VYJÁDŘENÍ K OZNÁMENÍ ZÁMĚRU VE ZJIŠŤOVACÍM ŘÍZENÍ

k záměru „Lázně Pramen Adršpach“

Záměr: Lázně Pramen Adršpach

Kód záměru v IS EIA: HKK1220

Obrázek č.1 Pohled na vizualizaci hotelu (z dronu) od severu v oblasti nad údolím Sidonie. Ve středu snímku jsou vidět oproti hmotě hotelu relativně subtilní zemědělské stavby i těžko rozlišitelná budova dvoupatrového zámku s věžičkou.

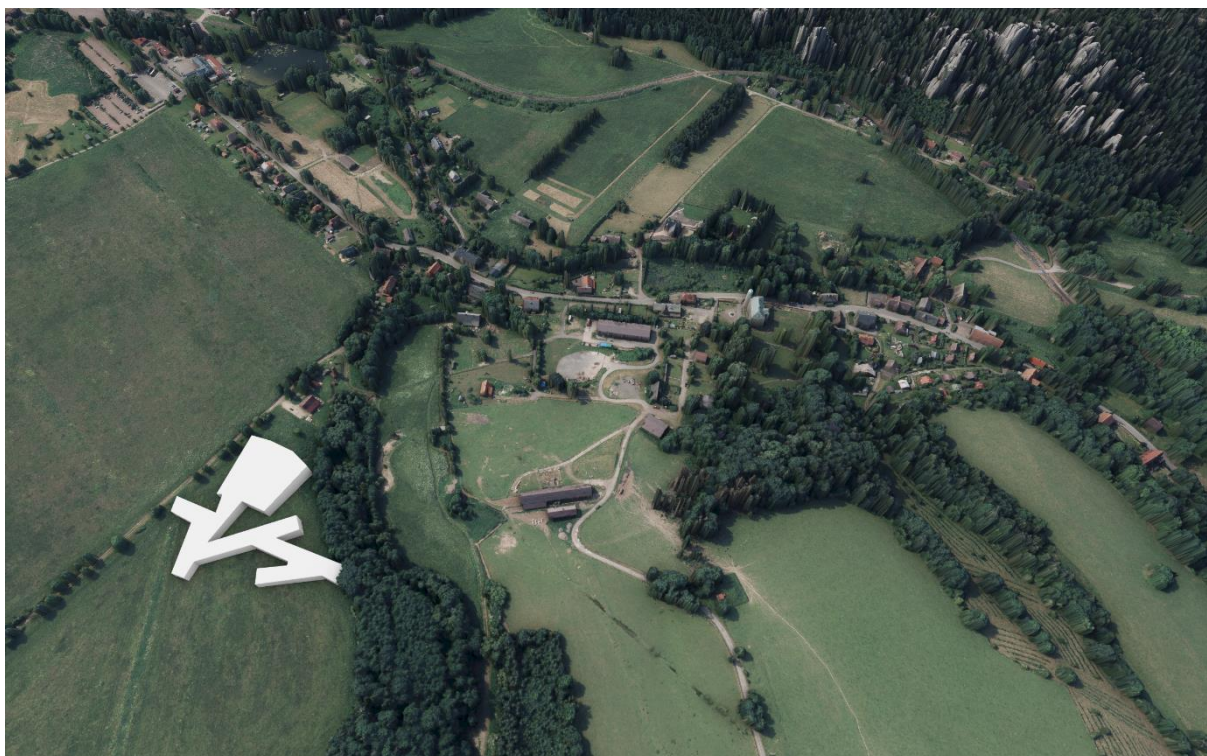
Investor uvádí, že záměr je v souladu s územním plánem. O tom lze důvodně pochybovat. Regulativ je cit. „OM – plochy občanského vybavení komerční zařízení malá a střední“ **Navržený záměr se svou kapacitou lůžek stane druhým největším zařízením v Královéhradeckém kraji**, největším v obci, a to i zastavěnou plochou, kterou násobně převyšuje ostatní viz obr. č. 1. Těžko tedy lze konstatovat, že patří mezi malá a střední komerční zařízení. Územní plán předpokládá v dané lokalitě rozvoj malých a středních ubytovacích zařízení odpovídajících charakteru území. Předložený záměr však svým rozsahem, kapacitou a provozním uspořádáním vykazuje znaky velkokapacitního hotelového či apartmánového resortu. Takové řešení představuje kvalitativně odlišný způsob využití území oproti koncepci předpokládané územním plánem a **vyvolává významně vyšší nároky** na dopravní obsluhu, parkování, technickou infrastrukturu, zásobování, nakládání s odpady a vodní hospodářství.

V průčelí hotelu, kde má dojít k rozsáhlé terénní úpravě, se bude nad terénem nacházet celkem 5 nadzemních podlaží. Pojmenování podlaží je zavádějící. Měl by být uvažován stav po dokončení stavby. Pokud na významné části stavby jsou podlaží označená investorem jako podzemní viditelná zvenku a výrazně se pohledově projevují, mají dokonce vytvářet jakési průčelí a symbol stavby, měly by být započteny jako nadzemní. V podrobnosti, kterou běžně řeší územní plány nelze podobné detaily řešit podrobným popisem, ale je dost zjevné, že ten, kdo schvaloval územní plán, těžko uvažoval takovou variantu jako něco, co územní plán připouští.

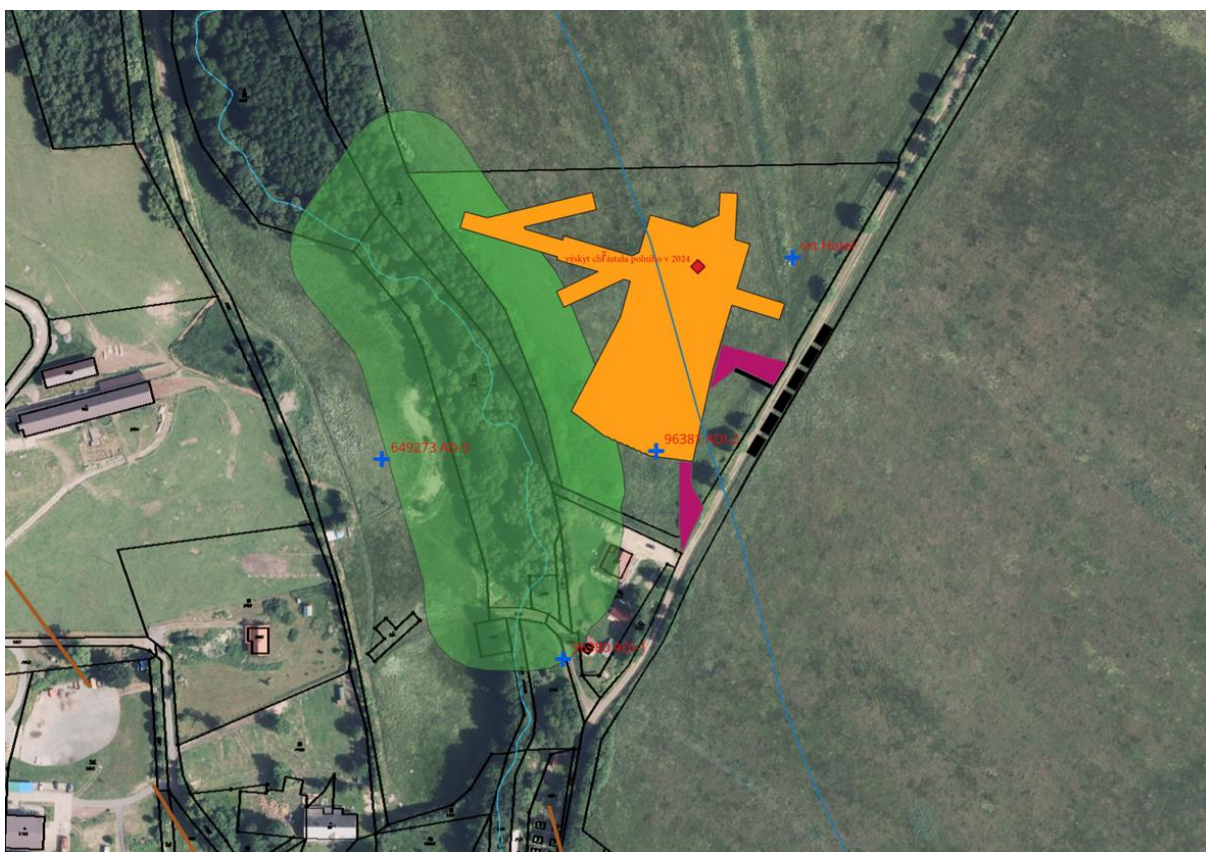
Autorský kolektiv posudku **správně uvádí, že plošná dimenze souboru vzájemně propojených hmot je značná, v existující zástavbě nemá srovnání, měřítku objektů v existující zástavbě se vymyká. Autor (autoři) hodnotí NZ nesprávně, když uvádějí, že se jedná o stavbu výjimečnou svojí funkcí.** Zde patrně mají na mysli funkci lázeňskou, kterou zřejmě dovozují z názvu objektu. Toto **hodnocení není objektivní a není správné.** Z popisu NZ vyplývá, že zcela převažující funkcí objektu budou ubytovací služby, a to ve dvou formách, v hotelových pokojích a v apartmánech, dále zde budou nabízeny restaurační služby. Rozsah služeb popisovaných v záměru jako služby lázeňské odpovídá službám, které často velké hotely a hotelové resorty nabízejí jako možnost koupání v krytém bazénu a wellness. V místě není znám výskyt léčivých minerálních vod, ani jiných léčivých esencí, existují tedy pochybnosti o tom, zda slovo lázně v názvu stavby skutečně vystihuje náplň objektu, a tudíž odůvodňuje hodnocení výjimečnosti funkce NZ. **Pokud by se jednalo o lázně jako zdravotnické zařízení, pak jejich funkce zjevně není v souladu s regulativem územního plánu.** Pokud by se jednalo o lázně jako rekreační zařízení, pak takových objektů je v DKP větší množství, aktuálně 4 hotely a 20 penzionů a není pak správné označovat NZ jako objekt výjimečný svou funkcí. **Má-li být označován jako solitér neboli samota, osamocený objekt, je třeba jej hodnotit jako nový sídelní útvar, protože svými kapacitami, výměnou látek a energií naplňuje parametry samostatného sídla, stavby, které jsou součástí NZ mají kapacitu pro počet osob jen o něco menší, než je počet obyvatel celé obce Adršpach. Výstavba nových sídelních útvarů v CHKO je podle ust §26 odst.1 písm f) zákona 114/1992 Sb. v platném znění zakázána.**

Autor posudku uvádí, že se nejedná o vizuálně exponovanou lokalitu a že NZ se nebude promítat do cenných scenérií krajiny. Toto **hodnocení není správné a význam místa podceňuje.** Záměr bude významně vnímán z vyhlídky na Křížovém vrchu, z nadsledu, což autor sám uvádí. Vyhlídka je vzdálena 750 m od místa záměru. Výhled je v krajině CHKO i celého Podkrkonoší jedinečný tím, že **umožňuje současné blízké pozorování největšího pískovcového skalního města ve střední Evropě, tedy Adršpašských skal a kompletního panoramatu východních Krkonoš od Černé hory až po Sněžku a Svorovou horu.** NZ způsobí snížení zastoupení přírodních ploch v této jedinečné scenérii, které se projeví rušivým elementem ve formě střechy pokryté vystupujícími solárními panely. NZ se navíc nachází ve významné pohledové ose vyhlídka – NZ – zámek-skální oblast Království, a to ze všech pozorovaných objektů nejbližší. Významnost a vizuální exponovanost místa NZ dokládá mimo jiné i fakt, že právě prostor ohraničený Křížovým vrchem, Adršpašským skalním městem, zámekem a údolím bezejmenného potoka vedle místa NZ (Sidonia park) je obsahem nejstaršího dochovaného vyobrazení Adršpašských skal (Gottfried Langhans – Adersbachische Stein Gebirge, Vratislav 1739).
